Oggetto: [ID: 8327] Progetto di un impianto agrovoltaico denominato “San Donaci” della potenza pari a 31,26 MW e delle relative opere di connessione alla RTN da realizzarsi nel territorio dei comuni di San Donaci (BR) e Cellino San Marco (BR).

Proponente: Elios S.r.l.

Procedura: VIA PNIEC-PNRR, nell'ambito del provvedimento unico in materia ambientale ai sensi dell'art. 27 del D.Lgs. 152/2006.

Parere tecnico istruttorio della Soprintendenza Speciale per il PNRR.

Fig 4. Effetto cumulo: impianti realizzati (in giallo), impianti autorizzati (in verde) e impianti in corso di istruttoria (in rosso). L'impianto di progetto ID 8327 è riportato in blu nel cerchio. - Elaborazione della SABAP BR-LE.

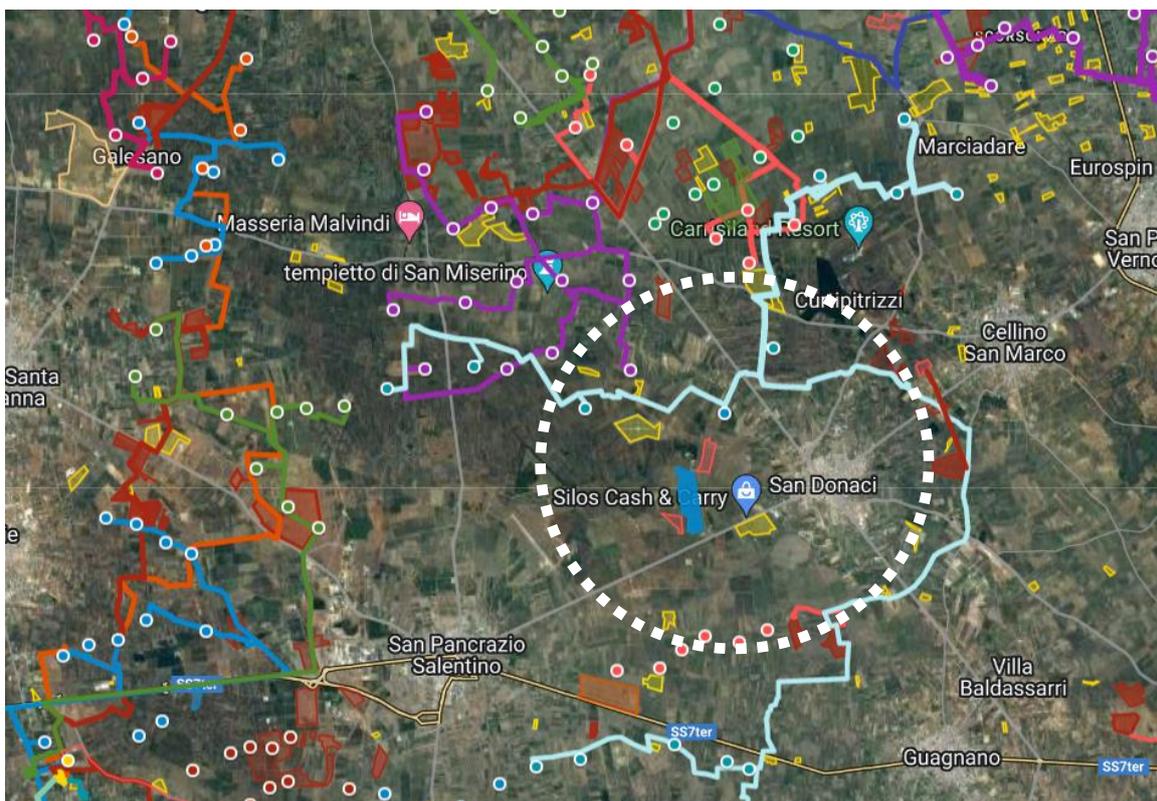
Per quanto riguarda gli impatti cumulativi dell'intervento rispetto a quanto disposto con Determinazione del Dirigente Servizio Ecologia 6 giugno 2014 n.162 "D.G.R. n. 2122 del 23/102012 – "Indirizzi applicativi per la valutazione degli impatti cumulativi di impianti di produzione di energia da fonti rinnovabili nella Valutazione di Impatto Ambientale - Regolamentazione degli aspetti tecnici e di dettaglio", la quale DD stabilisce che per il fotovoltaico : "la valutazione degli impatti visivi cumulativi presuppone l'individuazione di una zona di visibilità teorica definita come l'area in cui il nuovo impianto

Nelle immediate vicinanze dai campi di progetto si rileva la presenza di altri procedimenti in atto o conclusi per la realizzazione di campi fotovoltaici e in particolare in adiacenza ai lotti di progetto a nord-est e sud-ovest, è localizzato il procedimento in atto “HEPV02” con potenza di 13,53 MWp e un'estensione di circa **23,73 ha**. A nord, a una distanza di circa 2,7 km risulta la presenza del procedimento in atto “ID VIP 8479 MARSEGLIA GROUP” con potenza di 16,63 MWp e un'estensione di circa **15,97 ha**. A nord-est, a una distanza di circa 3,7 km risulta la presenza del procedimento in atto “ID VIP 7870 Luminora Squinzano” con potenza di 25,808 MWp e un'estensione di circa **53 ha**. A sud-est dell'impianto in valutazione sono localizzati due procedimenti in atto, a una distanza di circa 2,2 km “ID VIA 528” con potenza di 4,07 MWp e un'estensione di circa **8,95 ha** e a una distanza di circa 3 km “ID VIA 527” con potenza di 6,475 MWp e un'estensione di circa **14,2 ha**. A sud-ovest risultano due procedimenti in atto, a una distanza di circa 3 km risulta la presenza del procedimento in atto “ID VIP 7416 ACCIONA” con potenza di 30,06 MWp e un'estensione di circa **54 ha**, a una distanza di circa 3,8 km “CV – ID VIA 475 SUNNERGY GROUP” con potenza di 3.000 KWp e un'estensione di circa **4,62 ha**. Ad est a una distanza di circa 40,4 km risulta la presenza del procedimento in atto “ID 9018 Impianto PV 5” con potenza di 20,12 MWp e un'estensione di circa **25,5 ha**.
